**AVIS RELATIF À LA PROTECTION
CONTRE LES EVENTUELS EFFETS NOCIFS ET NUISANCES
PROVOQUÉS PAR LES RAYONNEMENTS NON IONISANTS
GÉNÉRÉS PAR DES ANTENNES ÉMETTRICES STATIONNAIRES**

Commune : SERAING - Exploitant : PROXIMUS

Référence exploitant : 41OEE_01

Rapport n° 537 / 2024

Figure 1 : Vue en plan des lieux de séjour et des points de contrôle

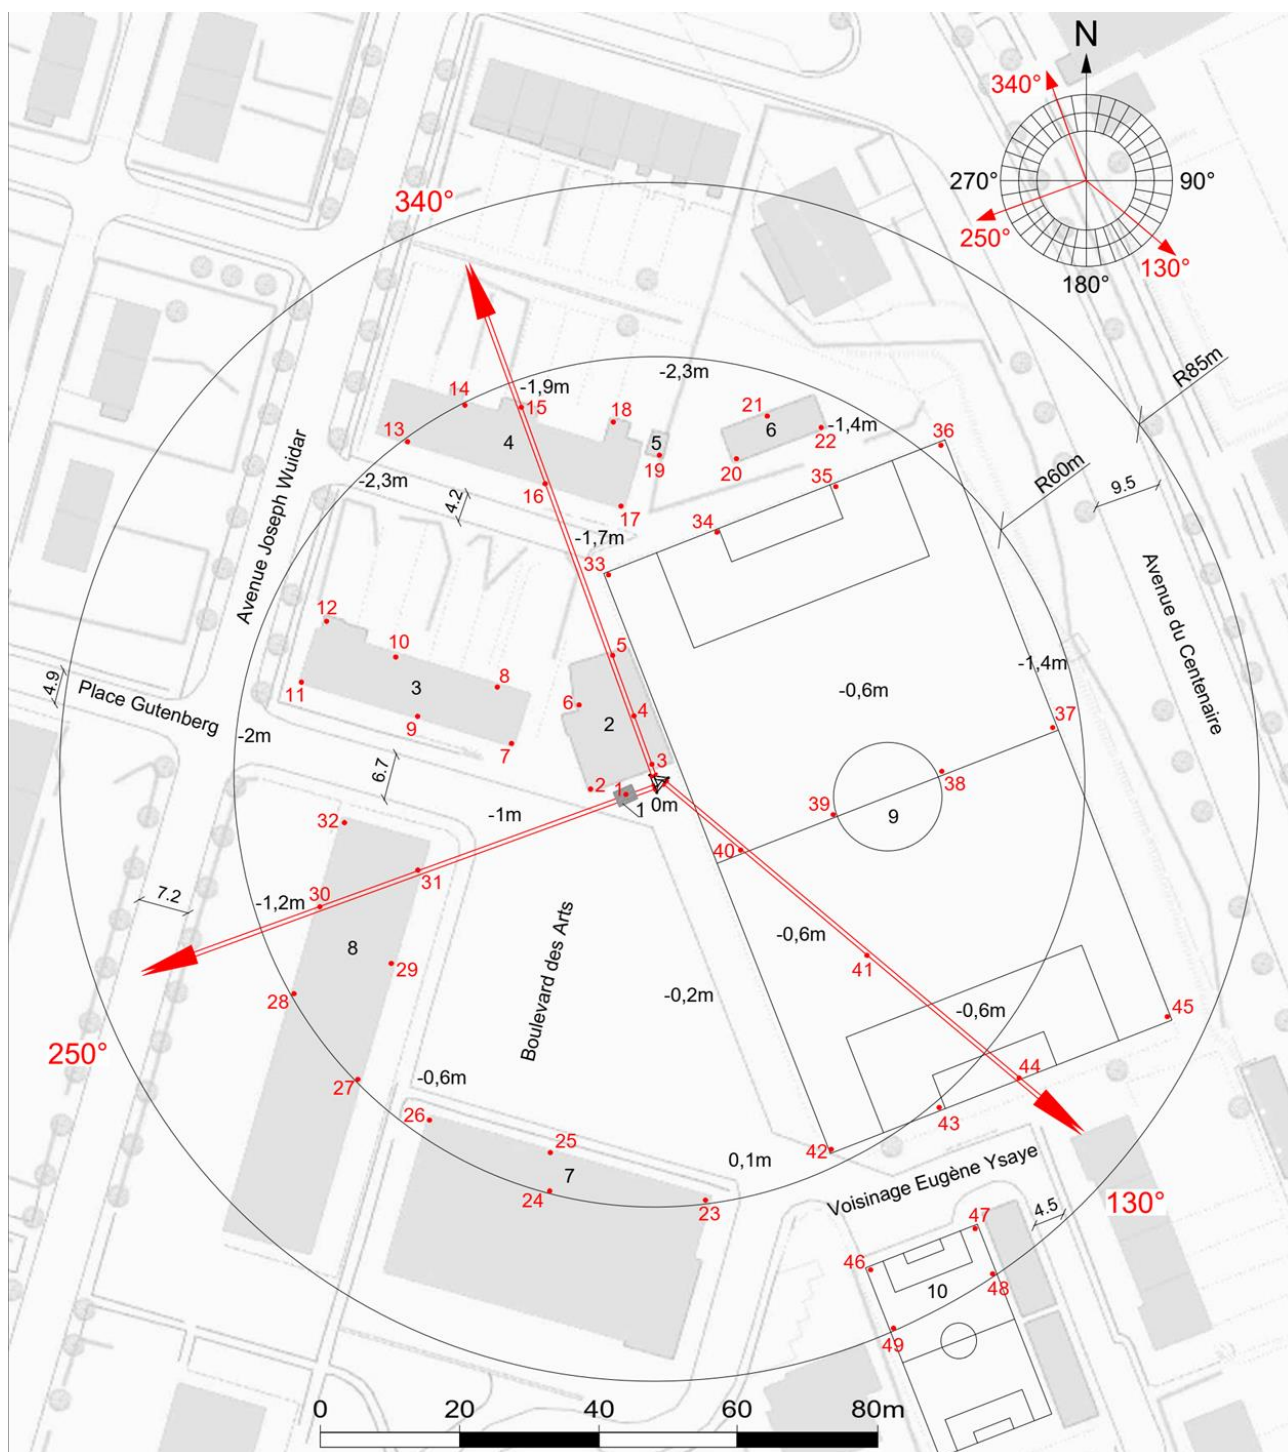
- le numéro du point de contrôle repris sur un des plans de la figure 1;
- le numéro du LS dans lequel se trouve le point de contrôle de la 1^{ère} colonne ;
- l'atténuation d'obstacle prise en compte pour le calcul de l'indice d'exposition dans le LS ;
- le résultat du calcul de l'indice d'exposition.

N° point de contrôle	LS	Atténuation (dB)	Indice d'exposition relatif à la limite par installation IE_i
28	LS8	3,0	0,212
27	LS8	3,0	0,163
33	LS9	0,0	0,110
48	LS10	0,0	0,109
49	LS10	0,0	0,092
30	LS8	3,0	0,080
41	LS9	0,0	0,074
45	LS9	0,0	0,071
14	LS4	3,0	0,063
47	LS10	0,0	0,062
13	LS4	3,0	0,057
34	LS9	0,0	0,050
32	LS8	3,0	0,048
31	LS8	3,0	0,048
15	LS4	3,0	0,045
46	LS10	0,0	0,044
29	LS8	3,0	0,043
8	LS3	3,0	0,041
44	LS9	0,0	0,040
43	LS9	0,0	0,036
9	LS3	3,0	0,034
40	LS9	0,0	0,034
17	LS4	3,0	0,034
16	LS4	3,0	0,032
18	LS4	3,0	0,032
38	LS9	0,0	0,030
39	LS9	0,0	0,028
5	LS2	3,0	0,028
7	LS3	3,0	0,027
42	LS9	0,0	0,026
10	LS3	3,0	0,023
12	LS3	3,0	0,021
11	LS3	3,0	0,021
6	LS2	3,0	0,021
4	LS2	3,0	0,021

Dans le cas des LS situés à l'intérieur des bâtiments, une atténuation d'obstacle est prise en compte et il en résulte que la distance maximale à laquelle la limite pourrait être atteinte se réduit à 59,0 m.

Figure 2 : Vue en plan des installations d'antennes dans un rayon de 300 mètres autour de l'installation faisant l'objet de la demande d'avis

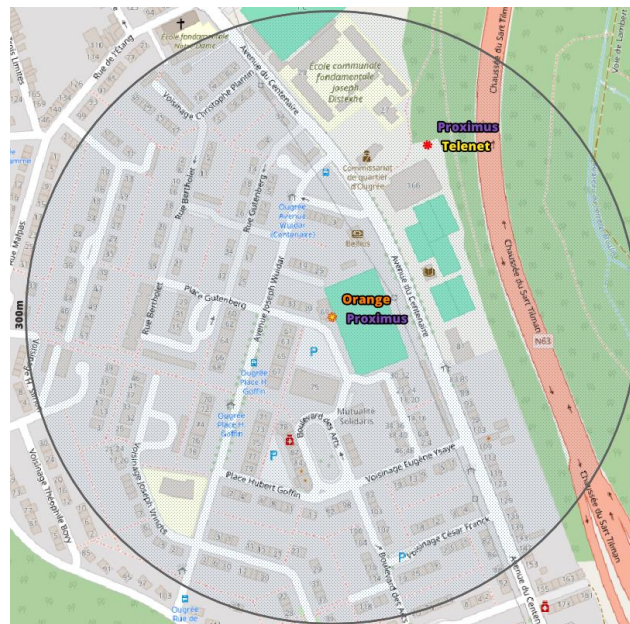
Le plan en projection verticale de la figure 2 indique la localisation des installations d'antennes émettrices stationnaires visées par le décret et situées dans un rayon de 300 mètres autour de l'installation référencée dans le paragraphe 2 et localisée au centre du cercle. Les données de localisation de ces antennes et les avis correspondant sont accessibles via le cadastre en ligne des antennes émettrices stationnaires⁶. Les installations prises en compte dans l'évaluation du respect de la limite cumulative sont les installations d'antennes émettrices déclarées en service par l'exploitant à la date du présent avis, à l'exception de l'installation référencée dans le paragraphe 2 et éventuellement d'autres installations ayant fait l'objet d'une demande d'avis à la même date et qui sont situées à l'intérieur de la zone de 300 mètres de rayon.

- il y a au plus 4 installations d'antennes émettrices stationnaires présentes dans la zone d'évaluation de 300 mètres de rayon représentée dans la figure 2, y inclus l'installation

Compte tenu des considérations ci-dessus, il apparaît que l'intensité du rayonnement électromagnétique généré, dans les lieux de séjour situés dans un rayon de 300 mètres autour de l'installation référéncée dans le paragraphe 2, par l'ensemble des antennes émettrices stationnaires de l'ensemble des exploitants du même site d'antennes émettrices stationnaires respecte la limite fixée à l'article 4, § 2 du décret.
